**Avis de la Mission régionale d'autorité environnementale de
Nouvelle-Aquitaine sur le projet de mise en compatibilité par
déclaration de projet du plan local d'urbanisme intercommunal
(PLUi) de la communauté de communes Montaigne Montravel et
Gurson (24) pour permettre l'extension de l'activité d'extraction de
matériaux sur les communes de Saint-Antoine-de-Breuilh et
Vélines**

n°MRAe 2025ANA168

Porteur du Plan : communauté de communes Montaigne Montravel et Gurson

Localisation du projet sur les communes de Vélines et Saint-Antoine-de-Breuilh, périmètre du projet et zonage du PLUi
(Source : rapport de présentation pages 8 et 9)

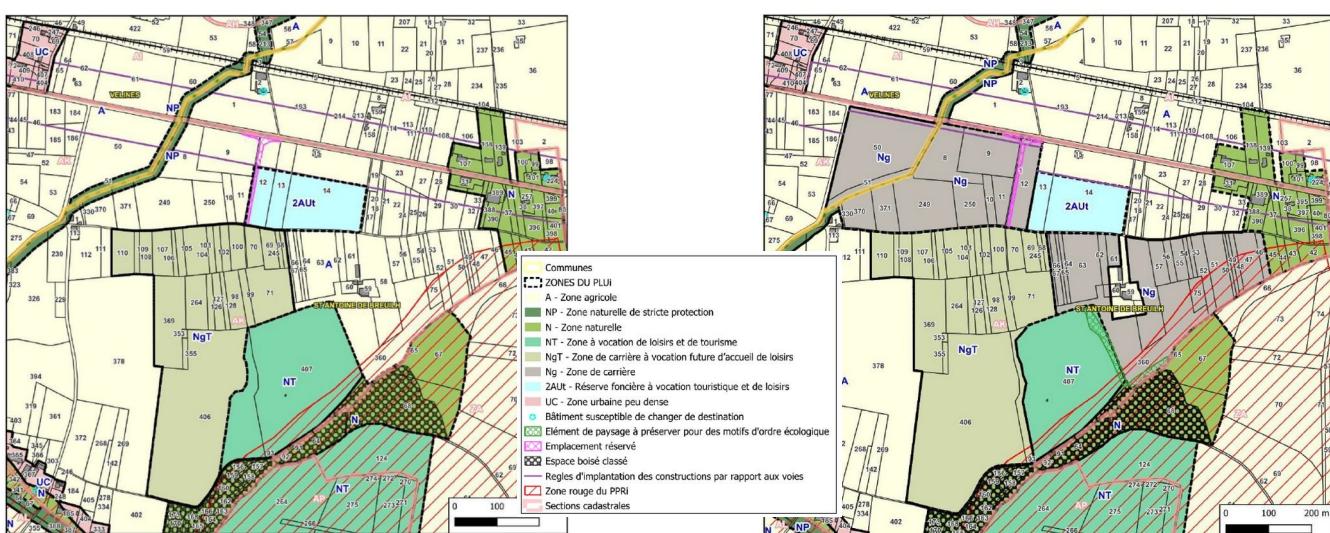
Le site d'extraction se situe dans la plaine alluviale de la Dordogne, avec un relief plat, directement au sud de la route départementale RD936 et à cheval sur les communes de Saint-Antoine-de-Breuilh et de Vélines. Les terrains de l'extension sont majoritairement occupés par des vignes et des cultures céréalières. Ils sont bordés au sud par une forêt de feuillus.

Le site d'extraction est localisé à moins d'un kilomètre du bourg de Saint-Antoine-de-Breuilh et à environ 1,5 kilomètre du centre-bourg de Vélines. Des habitations se situent à proximité immédiate de l'extension du périmètre d'exploitation projeté en continuité du périmètre de l'actuelle carrière.

Extrait du zonage **avant** et **après** mise en compatibilité
(Source : rapport de présentation pages 109 et 110)

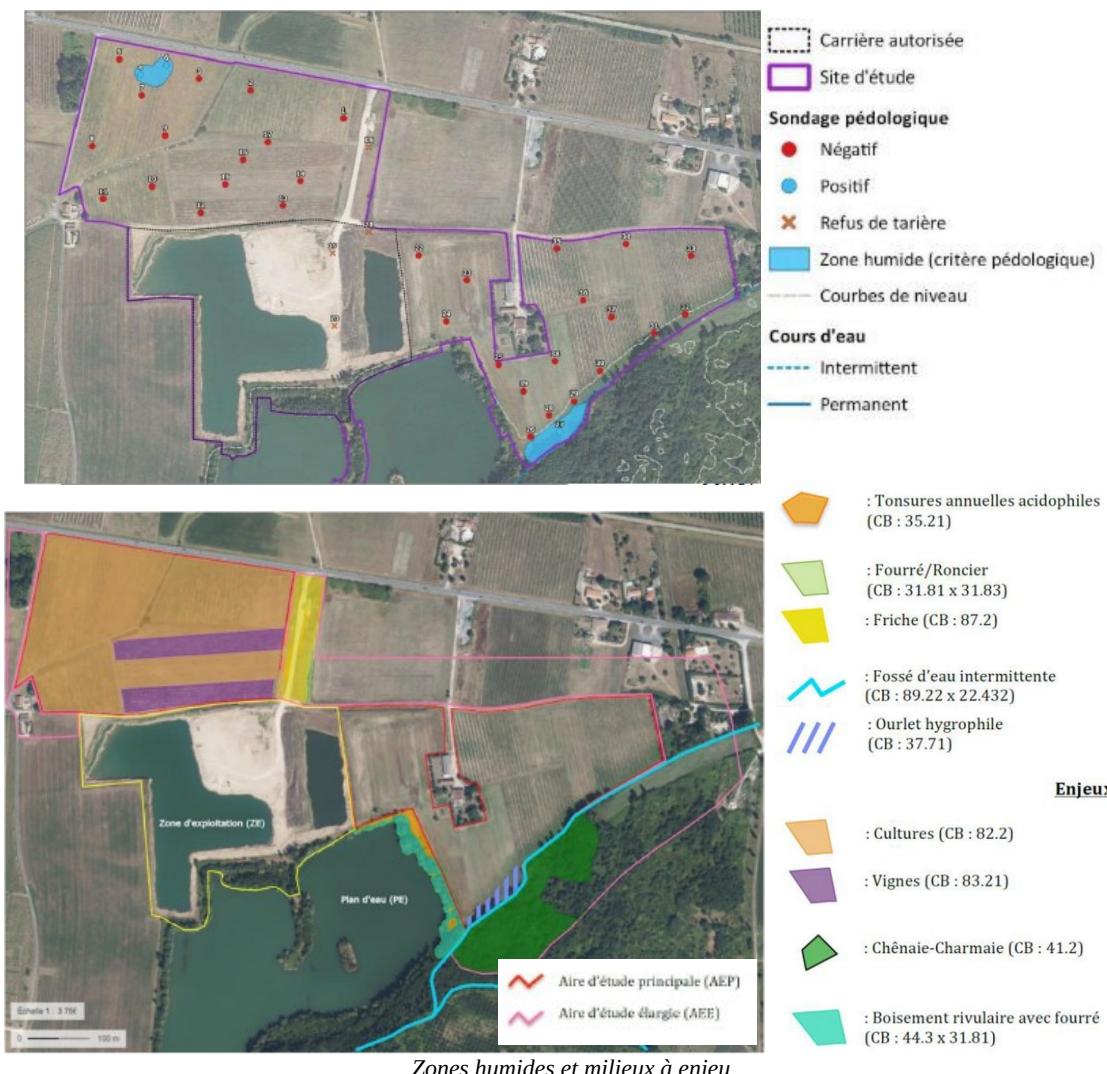
Par application de l'article L.111-6 du Code de l'urbanisme, les carrières étant considérées comme des « installations » interdites dans une bande de 75 mètres depuis l'axe de la RD 936, le dossier contient également une étude au titre de la loi Barnier (article L.111-8 du Code de l'urbanisme) réalisée afin de réduire cette bande de 75 à 20 mètres. Cette étude concerne les abords de la RD 936 en limite des deux

communes (rectangle bleu ci-dessous).
